Mission régionale d'autorité environnementale

**Avis délibéré**

**Projet « Audacia Technopole Caraïbes »**

**N° : Ae 2022APGUA7**

Illustration : A gauche, plan masse du projet (Source : Etude d'impact, p. 86). A droite, à titre indicatif plan de phasage des travaux (Source Etude d'impact, p.100)

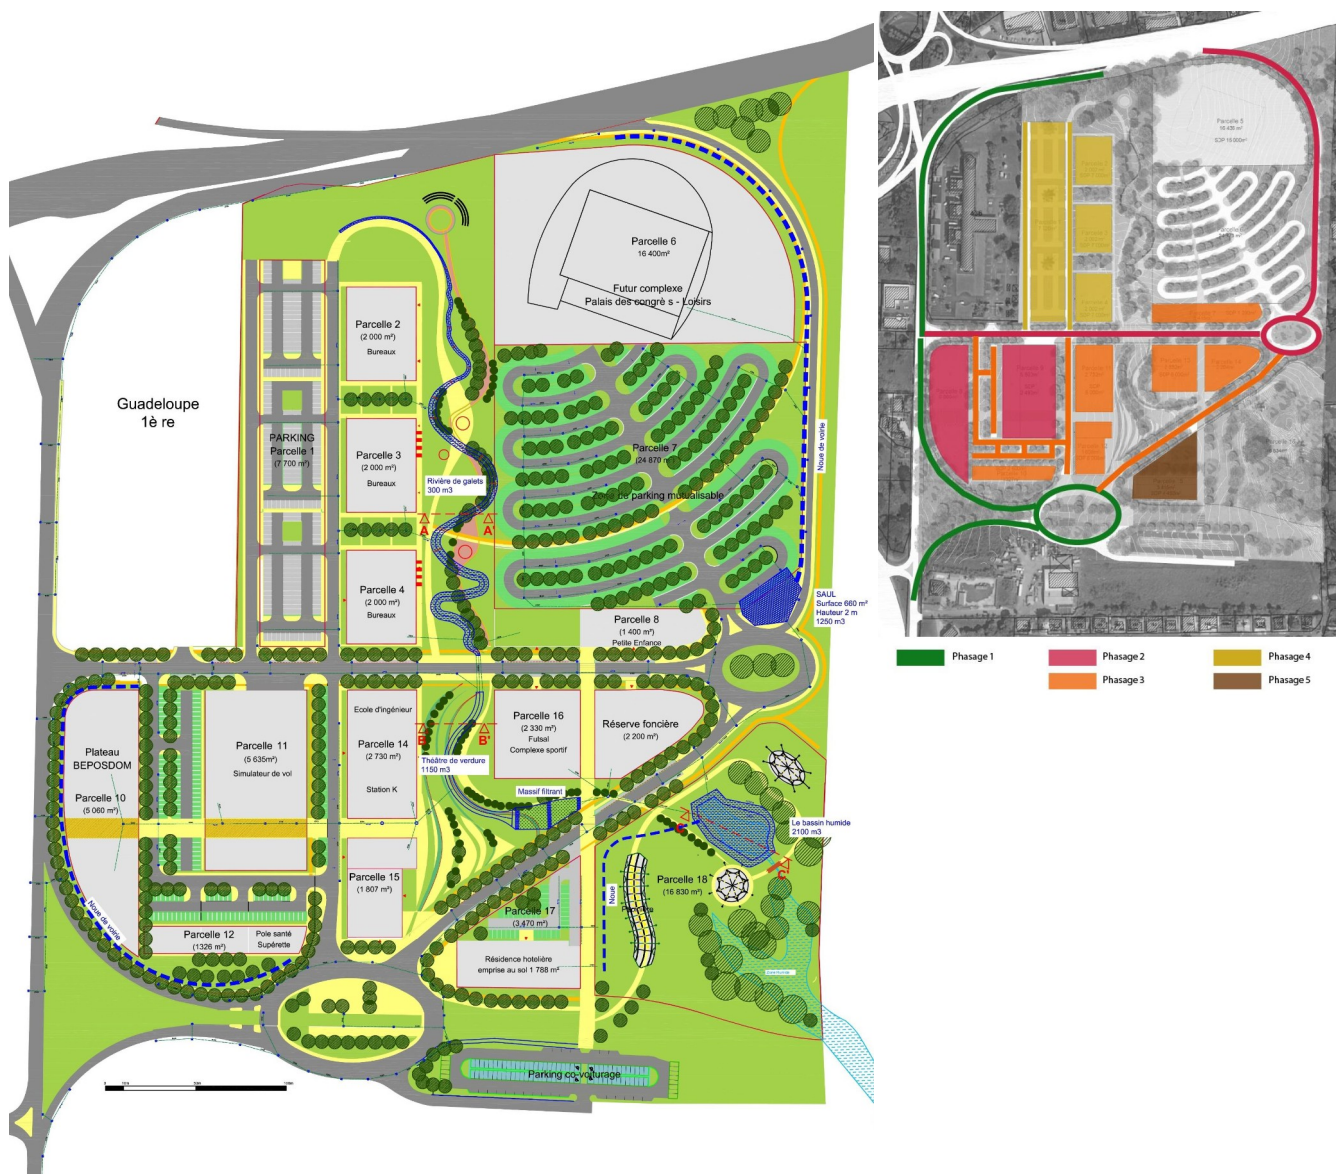
La MRAe note que le pôle multimodal n'est plus prévu sur le site de la technopole (parcelle 12) mais sur le site de Gourdeliane. L'étude d'impact n'indique pas les raisons qui justifient ce changement ni la nouvelle fonction attribuée à cette parcelle.

Par ailleurs, la MRAe constate des différences de numérotation de parcelles entre les plans masse présentés dans le document (pages 86 figure 105 et page 99 figure 129). Il convient de mettre en cohérence ces deux illustrations.

**Pour la bonne information du public, la MRAe recommande d'indiquer d'une part les raisons pour lesquelles le site de la technopole n'accueille plus le pôle multimodal et d'autre part, la nouvelle fonction attribuée à la parcelle 12 après avoir mis en cohérence les différentes figures représentant le plan masse.**
